TECHNISCHE INFORMATION

Handelsbezeichnung:	Mazda 626	Womi	:41/93
		TI-Nr.	:46/93
Typbezeichnung:	GE (RF-CX)	Gruppe	:N
		Datum	:15.10.93
		Blatt	:1/2

Servolenkung

Lenkzwischenwelle

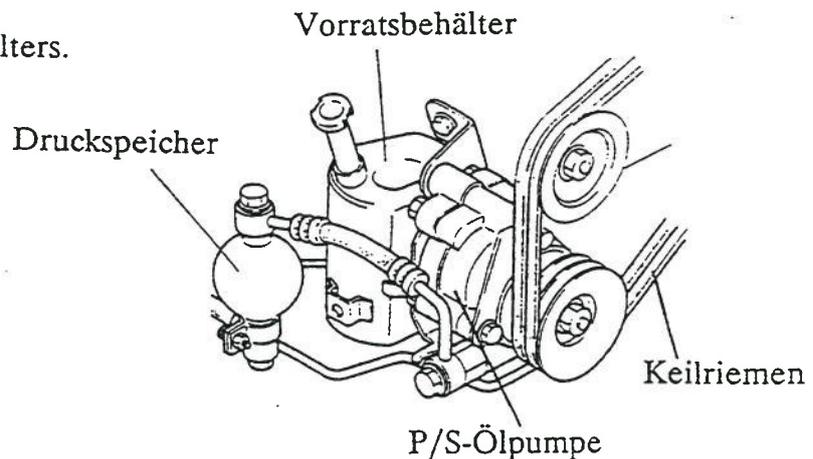
Bruch des Halters Druckspeicher / Ölpumpe durch Motorvibrationen.

Einbau eines modifizierten Halters.

Sollte ein Austausch der kompletten Druckspeichereinheit notwendig sein, bestellen Sie bitte mit ET-Nr. G545-32-630C (Druckspeicher + Halter) die modifizierte Version.

Ausbau / Einbau der Lenkzwischenwelle

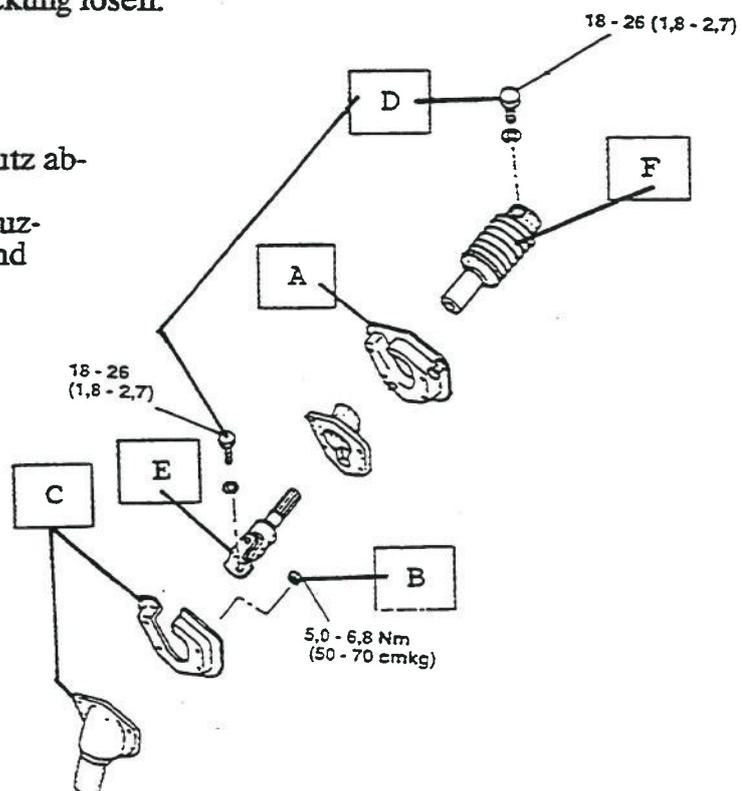
Fehlerbeschreibung:
Knackgeräusche beim Einschlagen der Lenkung.

Abhilfemaßnahmen:
Ersetzen der Lenkzwischenwelle durch die modifizierte Version gemäß nachstehender Reparaturanweisung.

1. Farbmarkierung am oberen Kreuzgelenk der Lenkzwischenwelle und an der Lenksäulenverzahnung anbringen (zusätzlich Lenkradschloß einrasten!).
2. Pappabdeckung im Bodenraum abnehmen. (s. Pos. A)
(Vorsicht, Befestigungsclipsse brechen leicht!)
3. Die vier Muttern der Blechabdeckung lösen.
(s. Pos. B)
4. Blechabdeckung und Gummischutz abnehmen. (s. Pos. C)
Farbmarkierung am unteren Kreuzgelenk der Lenkzwischenwelle und am Lenkungsritzel anbringen.
Fahrzeugposition nicht verändern.
5. Beide Schrauben der Lenkzwischenwelle lösen.
(s. Pos. D)
6. Lenkzwischenwelle ausbauen.
(s. Pos. E)
Die Lenksäule muß hierfür nicht ausgebaut werden.
7. Beim Zusammenbau der Lenkzwischenwelle darauf achten, daß die Markierungen (Körnerpunkt am Kreuzgelenk mit Außenverzahnung, Einkerbung am Kreuzgelenk mit Innenverzahnung) übereinstimmen (siehe TI-Nr. 01/94).

Fertigungsnummer

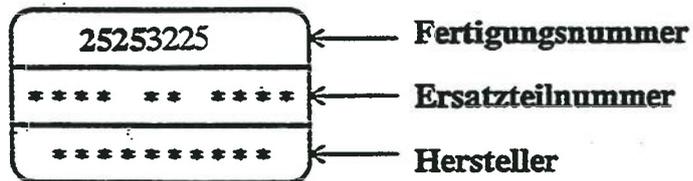
Kurzzeitiger Ausfall der hydraulischen Unterstützung der Servolenkung bei schnellem Abfall der Motordrehzahl (z.B. nach dem Verlassen der Autobahn).

Das Produktionsdatum der Servolenkungspumpe ist aus der auf dem Aufkleber angegebenen Fertigungsnummer ersichtlich (siehe Abbildung, Seite 2/3).

Einbau einer modifizierten Servolenkungspumpe.

<u>2</u>	<u>5</u>	<u>25</u>	*	001
Jahr	Monat	Tag	Seriennummer	
(199*)		(1-31)

- 2-4-25-3-225 Austausch erforderlich
- 4-9-07-3-263 Austausch nicht erforderlich
- 2-2-12-4-268 Austausch erforderlich

- 2-3-05-3-225 Austausch erforderlich
- 2-Y-25-4-228 Austausch nicht erforderlich
- 2-2-15-3-233 Austausch erforderlich

Fertigungsnummer

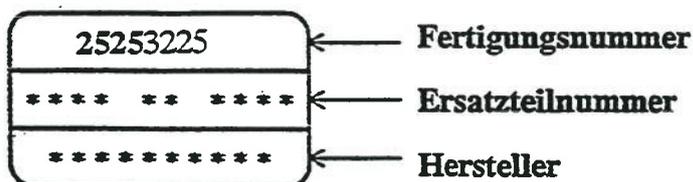
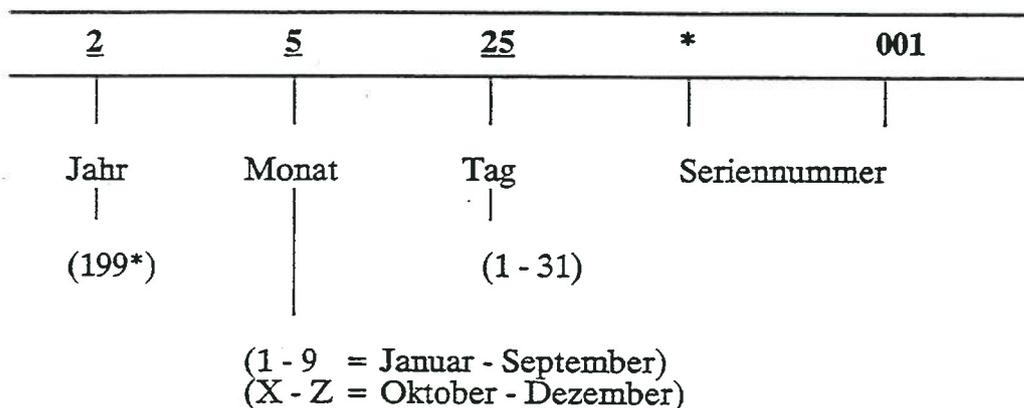
Kurzzeitiger Ausfall der hydraulischen Unterstützung der Servolenkung bei schnellem Abfall der Motordrehzahl (z.B. nach dem Verlassen der Autobahn).

Das Produktionsdatum der Servolenkungspumpe ist aus der auf dem Aufkleber angegebenen Fertigungsnummer ersichtlich (siehe Abb. Seite 2).
Der Aufkleber ist am Halter der Servolenkungspumpe angebracht.

Austausch des Servolenkungs-Pumpengehäuse (beinhaltet das Druckregelventil).

Hinweis: Da die erforderlichen Ersatzteile nun als Einzelteile lieferbar sind, ist ein Austausch der kompletten Servolenkungspumpe nicht mehr erforderlich (Ausnahme: 4WS-Fahrzeuge)!

- 2-4-25-3-225 Austausch erforderlich
- 4-9-07-3-263 Austausch **nicht** erforderlich
- 2-2-12-4-268 Austausch erforderlich

- 2-3-05-3-225 Austausch erforderlich
- 2-Y-25-4-228 Austausch **nicht** erforderlich
- 2-2-15-3-233 Austausch erforderlich
